/ DECISION DU COMMISSAIRE

La présente décision fait suite à la requête en appel auprès du Commissaire des brevets au sujet de la décision finale de l'examinateur concernant la demande n° 298 391 (classe 105-228) déposée le 7 mars 1978 et portant sur une invention de Geoffrey R. Tragoning intitulée : DISPOSITIF D'ACCES MULTINIVEAU. L'examinateur a rendu une décision finale le 8 mai 1981 dans laquelle il a refusé d'agréer la demande.

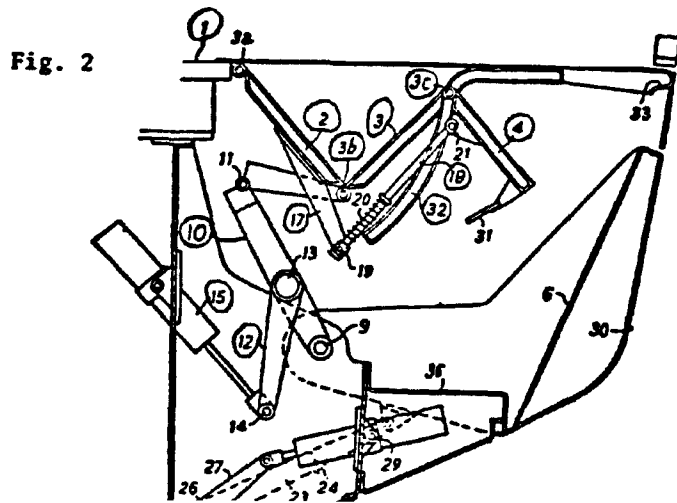
La demande porte sur un dispositif d'accès composé de trois éléments reliés entre eux et destiné à une voiture de train. La figure 2 au bas de la page illustre la structure du dispositif. Le premier élément (1) est muni à l'une de ses extrémités d'une articulation fixée à l'une des extrémités du deuxième élément (2), lequel est relié par son autre extrémité à l'une des extrémités du troisième élément (3). Celui-ci est à son tour relié à l'élément n° 4 par l'articulation n° 3e fixée à son autre extrémité. Le mécanisme de positionnement (32) sert soit à élever l'élément n° 3 dans une position telle qu'il forme une plate-forme avec les deux autres éléments, soit à l'abaisser dans une position où les éléments n° 3 et 2 deviennent respectivement une marche et une contremarche. Le mécanisme de positionnement soutient l'élément n° 3 lorsque celui-ci est abaissé. Les éléments n° 2 et 3 sont soutenus et actionnés en leur point d'articulation 3b par le mécanisme d'étayage (10) qui est composé de deux pièces et qui est situé entre ces deux éléments. Un cylindre pneumatique articulé (15) actionne le mécanisme d'étayage au moyen du bras de raccordement (12). L'élément n° 2 est muni d'un bras (17) qui est relié au raccord (18) afin de déplacer l'élément n° 4 en fonction de l'une ou l'autre des deux positions.

Lorsque l'on examine les illustrations, on constate que si l'on fait abstraction des éléments n^{os} 4, 17, 18, 19 et 20, les éléments n^{os} 3 et 2 ne peuvent être déplacés et former respectivement une marche et une contremarche.

La fonction de liaison des éléments n^{os} 17, 18, 19 et 20 est nécessaire pour diriger les éléments articulés n^{os} 2, 3 et 4, car c'est grâce à cette fonction que l'élément n^o 10 pourra élever ou abaisser lesdits éléments n^{os} 2, 3 et 4.

Cela est faux. Le mécanisme d'étayage n^o 10 peut faire déplacer les éléments articulés n^{os} 2 et 3 de façon à ce que ceux-ci forment respectivement une marche et une contremarche indépendamment de l'élément n^o 4 et des éléments n^{os} 17, 18, 19 et 20. La fonction de ces derniers est décrite à la page 6, lignes 14 à 20 et à la page 7, lignes 13 à 23 du mémoire descriptif (original anglais). Le demandeur en a fait la vérification sur un modèle réduit et il a observé que ces éléments ne faisaient que contrôler l'angle de l'élément n^o 4 par rapport aux éléments n^{os} 2 et 3 de façon à ce qu'il forme lui aussi une contremarche.

La figure plane des illustrations indique que lorsqu'on déploie les éléments n^{os} 2, 3 et 4 pour que l'élément n^o 3 forme une marche, l'articulation n^o 3b se déplace à gauche, vers le bas. De toute évidence, comme le montrent les illustrations, l'articulation n^o 3b se déplace en décrivant un arc autour de l'articulation n^o 3a, le rayon de l'arc étant fonction de la longueur de l'élément n^o 2. Pour former une marche, l'élément n^o 3 doit être en position horizontale et l'extrémité inférieure du mécanisme de positionnement n^o 32 joue un rôle essentiel puisqu'elle soutient l'articulation n^o 3c en position abaissée. L'élément n^o 4 se place dans une position telle qu'il forme une contremarche simplement sous l'effet de la gravité. Le rôle des éléments n^{os} 17, 18, 19 et 20 est de (TRADUCTION) "pousser vers le haut" l'extrémité avant de l'élément n^o 14 afin qu'elle s'enclenche aux parties n^o 33 munies d'un crochet (figure n^o 2). Ces éléments n'ont donc pas d'effet considérable sur le fonctionnement de l'objet essentiel de l'invention.

Après étude de la demande et des arguments du demandeur, il nous est apparu que le modèle mentionné par le demandeur était à certains points de vue différent du dispositif d'accès illustré dans la figure n^o 3. Nous avons alors communiqué avec l'agent du demandeur qui nous a fait savoir que dans le modèle, le mécanisme de positionnement était fermé en son extrémité inférieure afin de

retenir l'articulation n° 3c reliée à la marche formée par l'élément n° 3. Au cours de cet entretien, nous avons constaté que l'illustration de la figure n° 3, qui montre le dispositif d'accès sous sa forme d'escalier (marche/contremarche), n'indiquait pas que l'extrémité du mécanisme de positionnement n° 32 était fermée. Cependant, la figure n° 2 montrait bien que cette extrémité était fermée, et nous avons pu vérifier que la divulgation faisait mention de cette particularité.

Le demandeur nous a fait parvenir des modifications datées du 4 mars 1983 et du 15 mars 1983 dans lesquelles il apportait des corrections aux figures n°s 1 et 3 et à la revendication n° 1 respectivement. Celle-ci, dans sa teneur modifiée, se lit comme suit :

Nous estimons que les illustrations et la revendication modifiées sont conformes à la divulgation présentée dans la demande.

Nous recommandons par conséquent que les modifications soient acceptées et que la décision de l'examineur soit modifiée.
